Progetto per la realizzazione di un **impianto agrivoltaico** della potenza massima installata pari a 39,195 MWp, potenza di immissione pari a 33,5 MW denominato "Macinale" con relative opere di connessione alla RTN nel Comune di Gravina in Puglia (BA)

OK6NK25_NotaTecnica_02

NOTA TECNICA (Riscontro nota Autorità di Bacino Prot. n. 24755/2023 del 06/09/2023)

Figura 2 - Scatto fotografico tratto 8b-8c

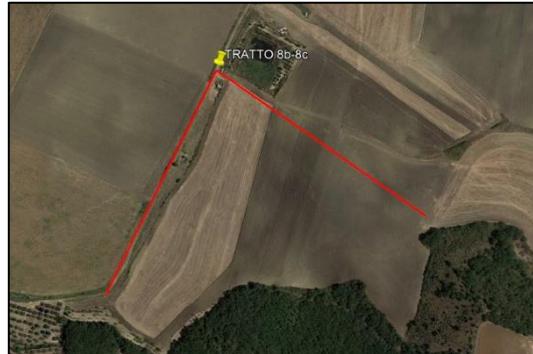
In riferimento alle potenziali interferenze con gli impluvi da attraversare con la tecnica della trivellazione idraulica controllata (TOC), relativamente alle aree di cui alle sezioni 6- 6a, 8b- 8c, del cavidotto M.T. e nella sezione C-D del cavidotto A.T. dovranno essere prodotte integrazioni in merito agli aspetti idrologici ed idraulici, con particolare riguardo alle determinazioni delle portate e alle modellazioni idrauliche, in ottemperanza a quanto previsto dall'art. 4 quater delle orme di Attuazione del P AI della ex AdB Basilicata.

- Secondo il sopralluogo effettuato in corrispondenza dell'attraversamento 8b-8c, non risulta essere presente nessuna idrografia superficiale contrariamente a quanto riportato nella cartografia, così come illustrata nell'immagine seguente:
